„Rekonstrukce výpravní budovy v žst. Cheb“

Vysvětlení, změny a doplnění zadávací dokumentace č. 10

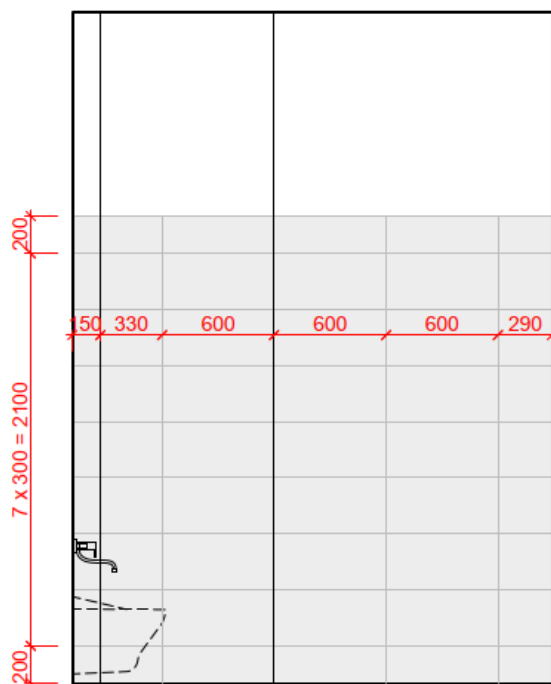
Máme dotaz k novým keramickým obkladům viz položka č. 627, objekt č. SO – 01-71-01.01 ASŘ – výpravní budova. Chtěli bychom potvrdit správné spárování se souborem skladeb, a to konkrétně se skladbou S.07b. Z výkazu výměr není patrná, lokace této dlažby a ani další bližší specifikace o materiálu, velikosti, barvy.

Žádáme zadavatele o doplnění a vysvětlení.

Položka č. 627 obsahuje výměry týkající se i dalších skladeb - S.03, S.04, S.07b, S.08b.

Dále je v PD v tabulce skladeb uveden rozměr a další potřebné specifikace keramického obkladu pro zmiňovanou skladbu.

TYP: OBKLAD NA SDK		SCHEMA: 			Označení skladby: S.07b
SKLADBA:					Celkem tloušťka [mm]: 17
č.položky:	základní popis a funkce vrstvy:	Vlastnosti a technické parametry:	referenční materiál:	tloušťka [mm]	poznámky a zásady:
1	Keramický obklad	formát 300x600mm, obklad do výšky 2500mm	...	10	světle šedá barva s matným povrchem vyvzorkovaná a odsouhlasena arch.
